改善箇所説明図 ①

改善箇所説明図 ②

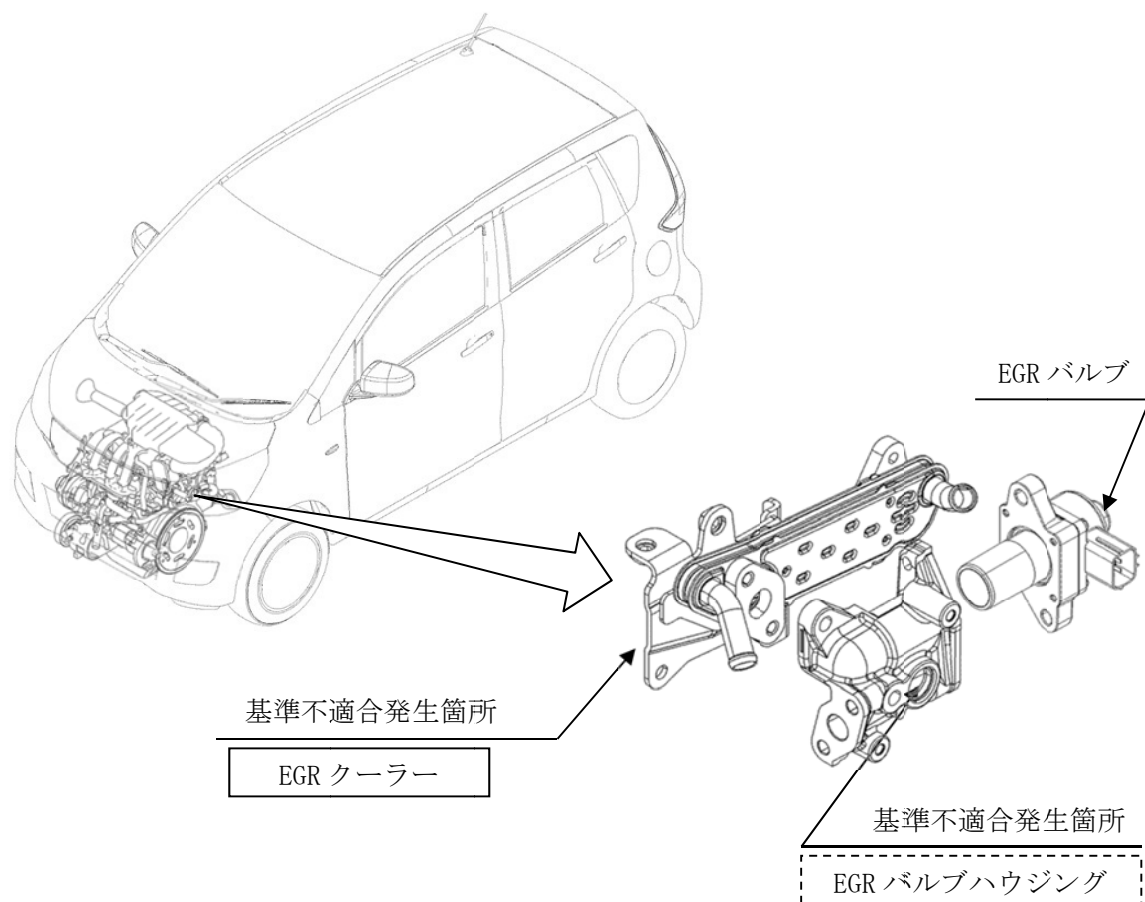
排気ガス再循環装置(EGR)の EGR クーラーおよび EGR バルブハウジングにおいて、一部の材質が不適切なため排気ガス凝縮水により腐食し、腐食片が EGR バルブに噛み込んだり、EGR バルブハウジングに穴あきが発生したりするものがある。そのため、燃焼不良となり、エンスト、再始動不能に至るおそれがある。

全車両、EGR クーラーを確認し、対策品に交換する。また、全車両、EGR バルブハウジングを対策品に交換する。

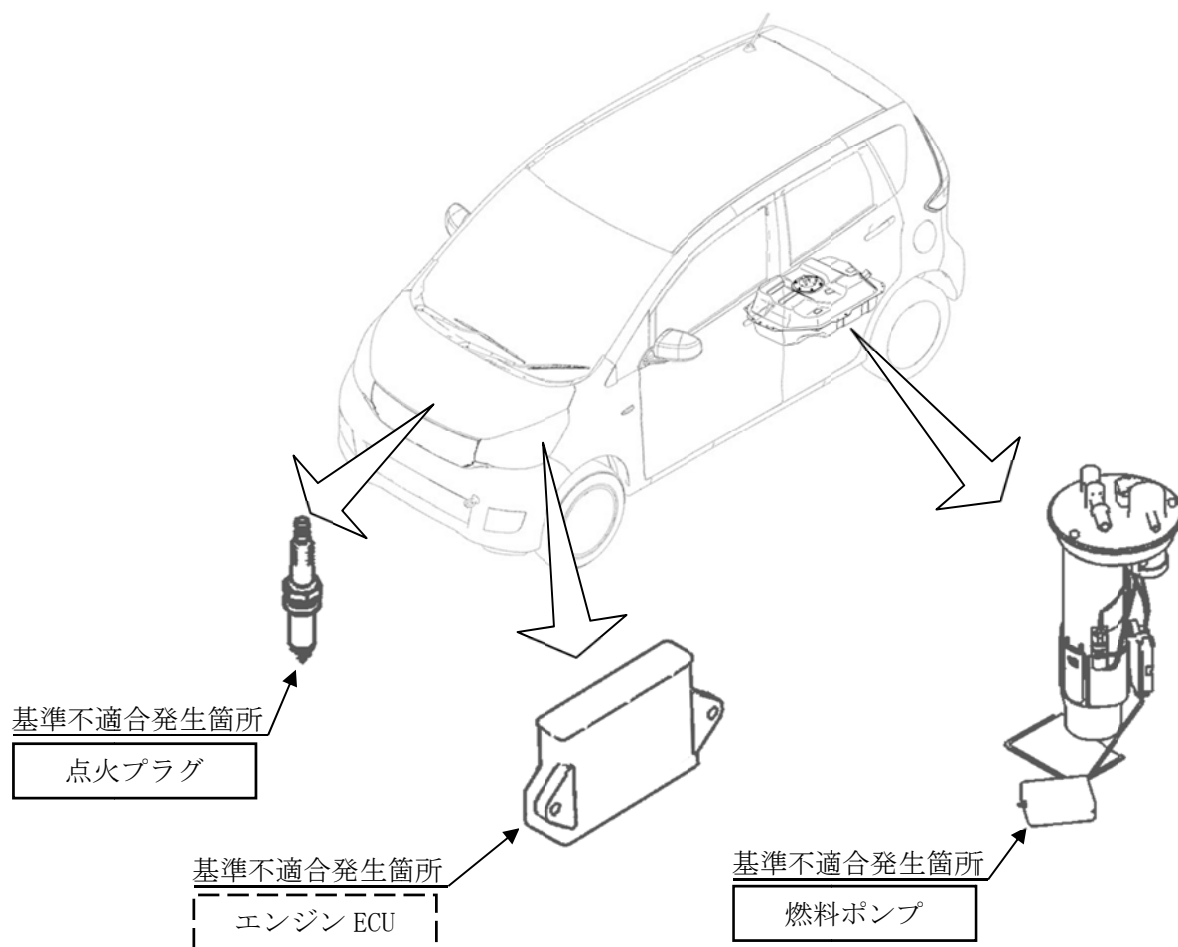
燃料ポンプにおいて、製造時の燃料流量の管理が不適切なため、燃料流量が少ないものがある。また、エンジンを制御するコントロールユニット(エンジン ECU)の制御プログラムが不適切なため、燃料噴射量が過剰となることがある。これらに加えて、点火プラグの仕様が不適切なため、点火プラグのくすぶりが発生し、始動時間が長くなったり、始動不能に至ったりするおそれがある。

全車両、エンジン ECU のプログラムを対策品に書き替える。また、車両の類別により燃料ポンプおよび点火プラグの改善が必要な場合は、燃料ポンプおよび点火プラグを確認し、燃料ポンプは良品に交換、点火プラグは仕様変更品に交換する。
